Umbauanleitung AE 4522 für Exportzwecke

Diese Schweizer Version, 22 Kanäle FM+AM 0.5 Watt, läßt sich auf 40 Kanäle und auf das heute übliche Leistungsniveau 4 Watt FM und 1 Watt AM umrüsten.

1.1. AM-FM-Schalter umbauen (nötig für mehr Leistung)

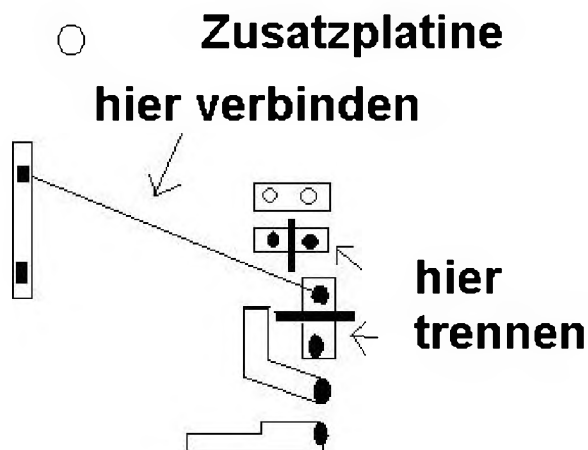
Hinter der Frontblende eine Brücke wie gezeichnet zwischen dem freien, nicht belegten Anschluß des AM/FM-Schalters und der gelben Leitung (+) einlöten.

AE-4500 22CH SUB PCB

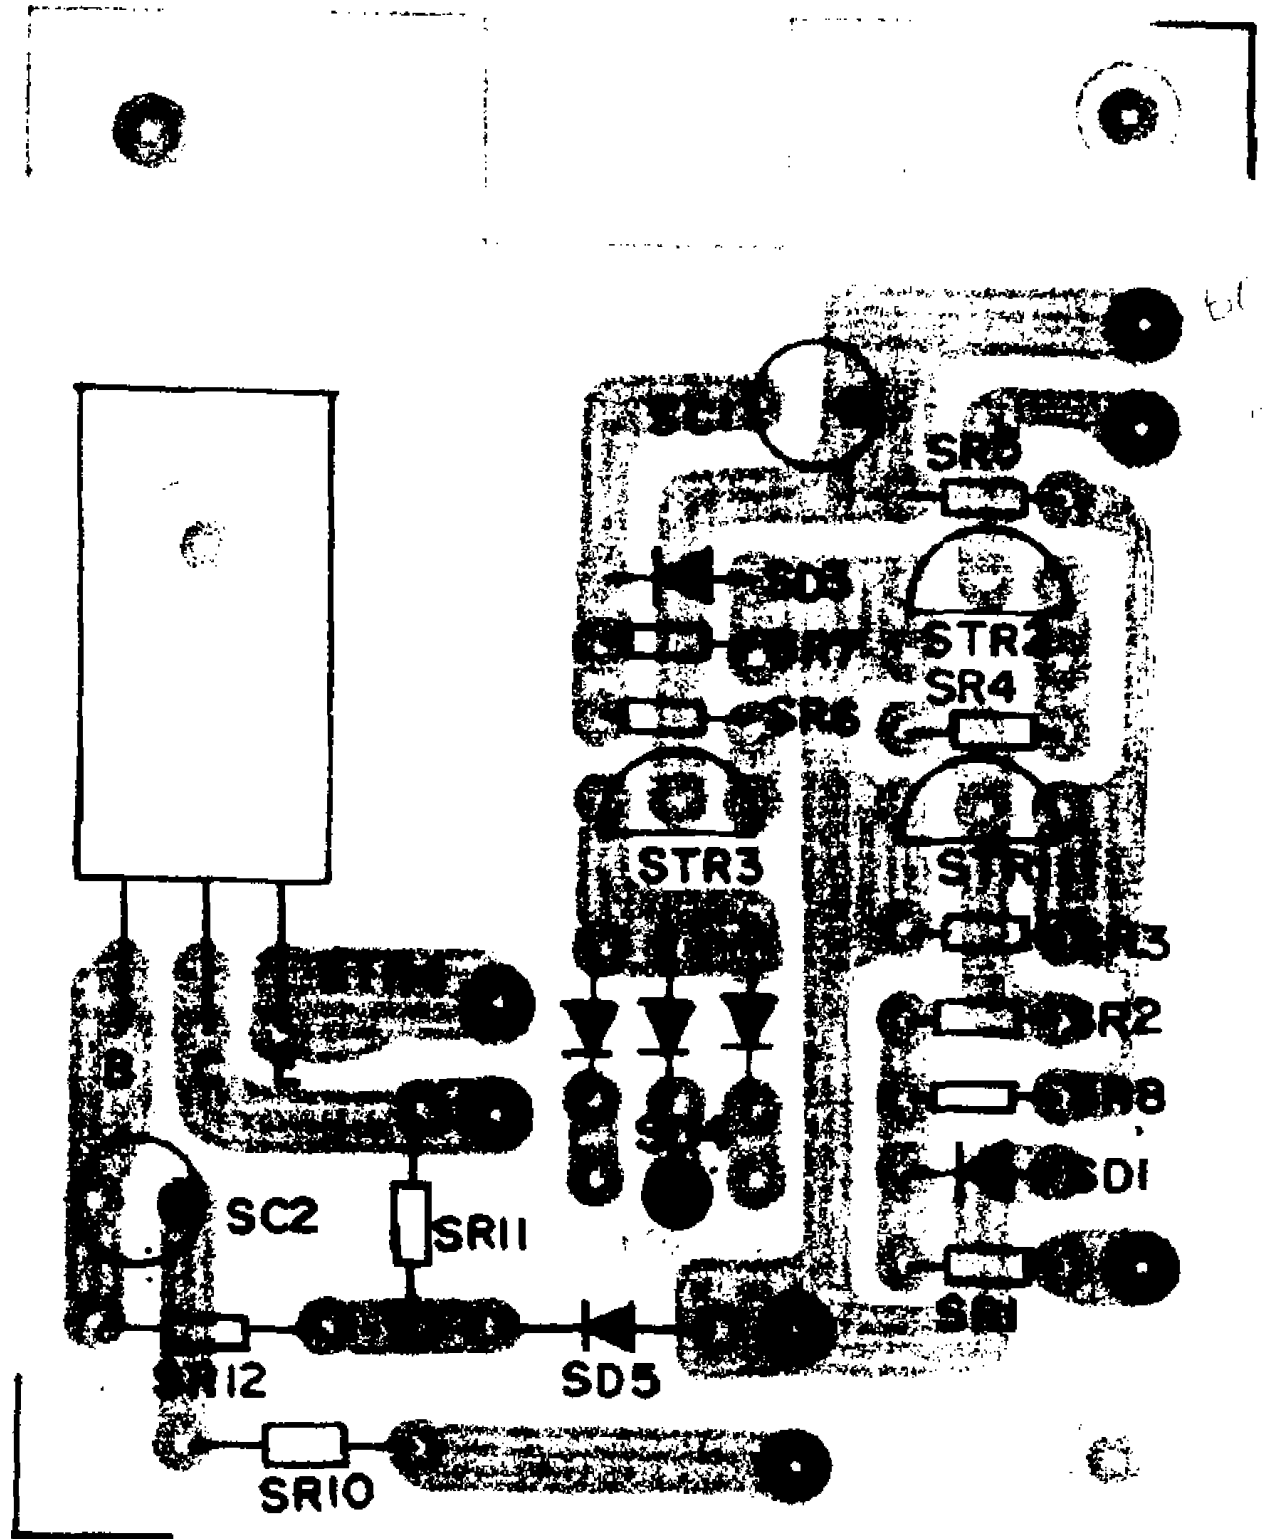
Für mehr Leistung Verbindung am Emitter des Leistungstransistors wie im Ausschnitt der Zusatzplatine markiert, durchtrennen. Verbindung von der linken Leiterbahn (rosa Draht bzw. SR 10 zu der durchtrennten Stelle herstellen.

Die obere Trennstelle dient zum Umbau auf 40 Kanäle AM+FM: Hiermit wird die Verbindung von SD 4 unterbrochen.
